PROJET ÉOLIEN **Des Marchellions**

Note introductory

PARC EOLIEN DES MARCHELLIONS

Communes de
Saint-Maur-sur-le-Loir et Dancy (28)

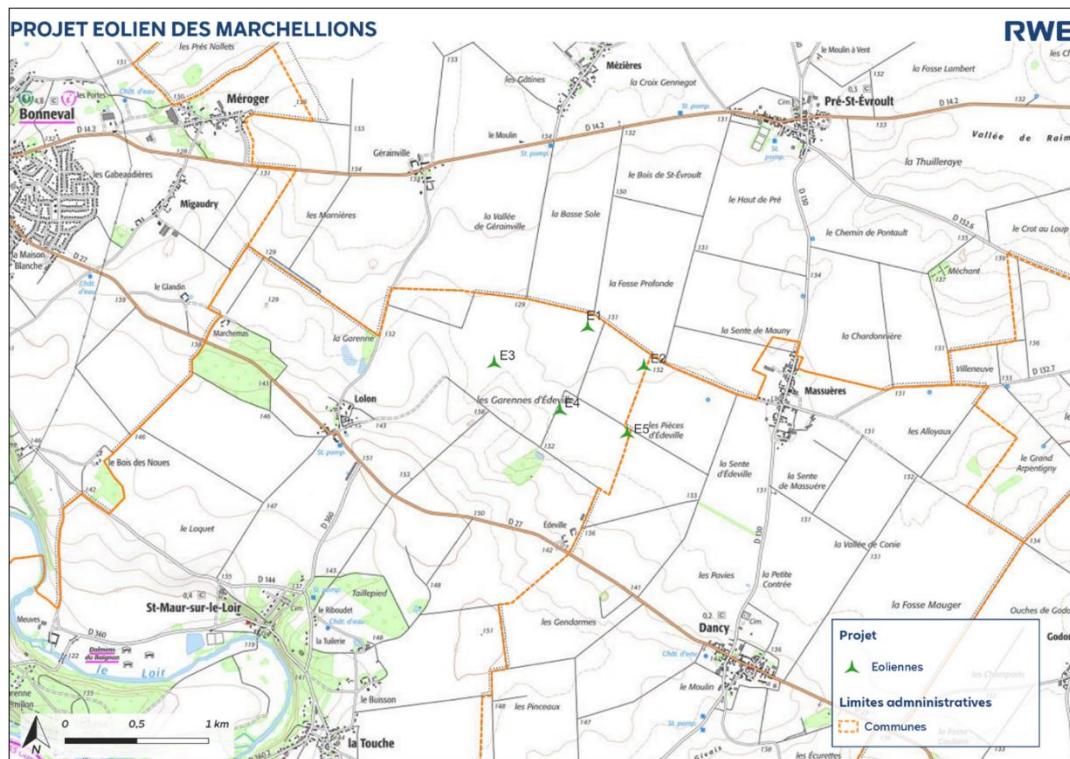
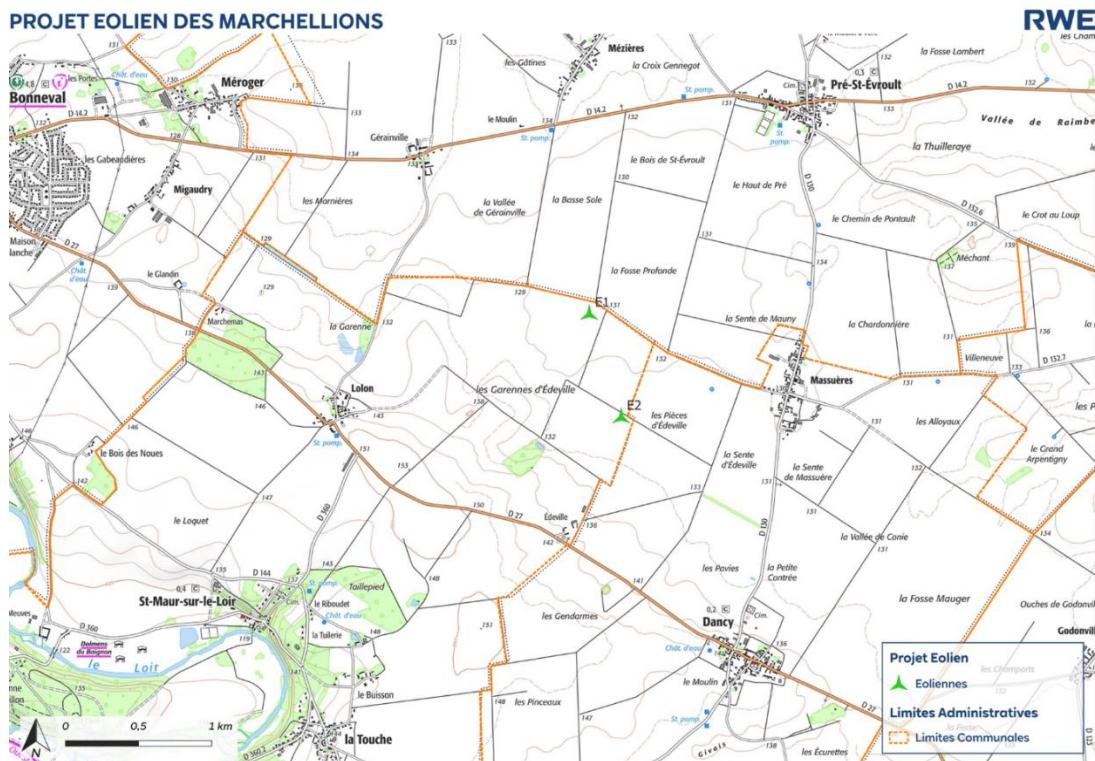
En effet, suite au dépôt du dossier le 1^{er} juillet 2024, et suite à l'avis de l'Armée partiellement favorable du 19 août 2024, une adaptation du projet était nécessaire afin de le rendre compatible avec les contraintes du radar des Armées d'Orléans, situé à 30 km du projet. Les pièces du dossier ont donc été modifiées en ce sens, et une nouvelle implantation à deux éoliennes a été retenue pour l'instruction du dossier.

L'implantation initiale, présentée dans le dossier déposé le 1^{er} juillet 2024, était composée de 5 éoliennes selon deux lignes axées nord-ouest / sud-est. Cependant, suite au dépôt du dossier, l'Armée a jugé que le positionnement des éoliennes E2, E3 et E4 présentait une gêne significative et non acceptable pour le fonctionnement du radar d'Orléans (voir avis de l'Armée en annexe).

Les éoliennes E2, E3 et E4 ne sont pas acceptables en l'état.

L'implantation désormais retenue dans le dossier est celle présentée sur la carte ci-dessous. Le projet, dans sa version définitive, est donc composé de deux éoliennes selon un alignement nord-ouest / sud-est.

Par conséquent, j'ai l'honneur de vous informer qu'au titre de l'article R. 6352-1 du code des transports, je donne mon autorisation uniquement pour la réalisation des éoliennes E1 et E5 sous réserve que chaque éolienne soit équipée de balisages diurne et nocturne, en application de l'arrêté de référence e), conformément aux spécifications de l'arrêté de référence f).
